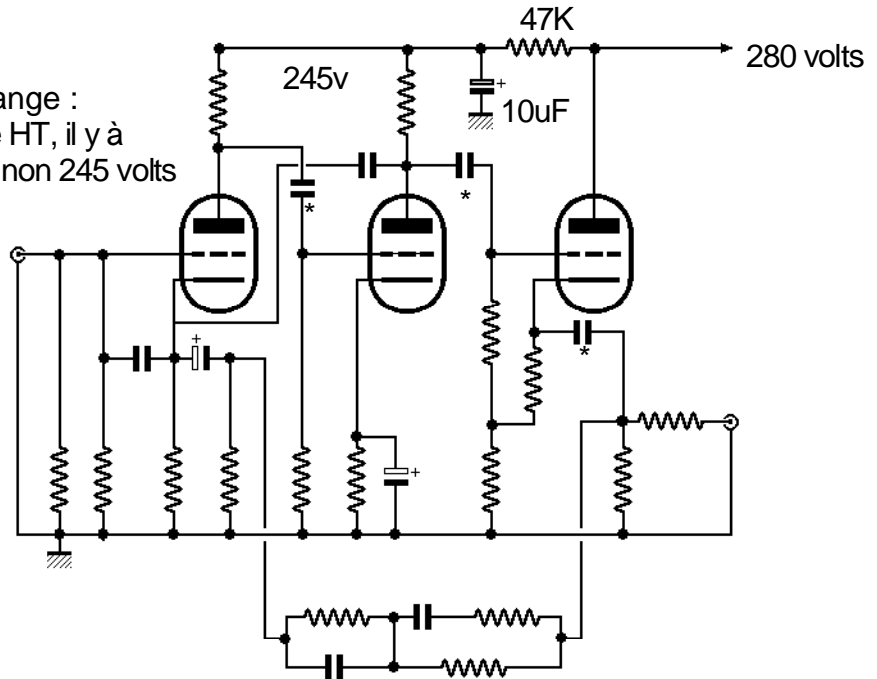
Ce qui change :  
En sortie de HT, il y a  
280 volts et non 245 volts

Ce que vous pouvez améliorer sur le RIAA :  
Mettre en // sous le circuit et sous chaque  
condensateur de liaison\*, un condo au mica  
de 10pf, ceci affine le son.
